CONSEJERÍA DE AGRICULTURA, GANADERÍA Y DESARROLLO SOSTENIBLE

RESOLUCIÓN de 18 de octubre de 2025, de la Dirección General de Sostenibilidad, sobre modificación del proyecto de instalaciones solares fotovoltaicas denominadas "El Navío", "Santa Amalia" y "Vegas Grandes" en el término municipal de Badajoz, cuyos promotores son Planta Solar Fotovoltáica El Navío, SL, Planta Solar Fotovoltáica Santa Amalia, SL, Planta Solar Fotovoltáica Vegas Grandes, SL. Expte.: IA24/2013. (2025063874)

Fuente. Documento Ambiental. Comparativa de trazados de evacuación.

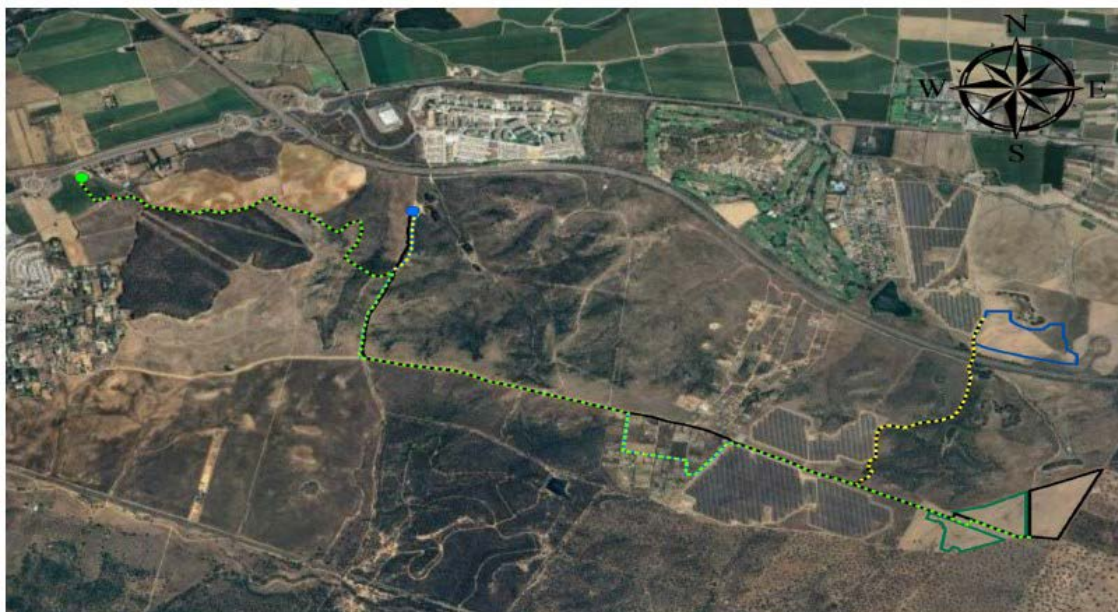
La modificación propuesta consiste principalmente en la modificación de los trazados de las líneas de evacuación de las plantas solares fotovoltaicas mencionadas.

Sistema de evacuación PSF "El Navío". La instalación de evacuación de energía eléctrica desde la planta solar fotovoltaica "El Navío" hasta la subestación "SET Cerro Gordo 20kV", propiedad de Endesa, consta de un tramo, siendo éste subterráneo, con una longitud de 4,318 km. El tramo modificado tendrá una longitud de 4,828 km, con un conductor RH5Z1 (S) 12/20 kV 1x (3x95 mm²) k Al.

Sistema de evacuación PSF "Vegas Grandes". La instalación de evacuación de energía eléctrica desde la planta solar fotovoltaica "Vegas Grandes" hasta la subestación "SET Badajoz 20 kV", tiene las siguientes características:

La modificación afecta al tramo 1, pasando a tener una longitud de 6,987 km.

Sistema de evacuación PSF "Santa Amalia". La instalación de evacuación de energía eléctrica desde la planta solar fotovoltaica "Santa Amalia" hasta la subestación "SET Cerro Gordo 20 kV", propiedad de Endesa, consta de un tramo, siendo este subterráneo, con una longitud de 5,381 km. El tramo modificado tendrá una longitud de 5,900 km y conductor RH5Z1 (S) 12/20 kV 1x (3x95 mm²) k Al.
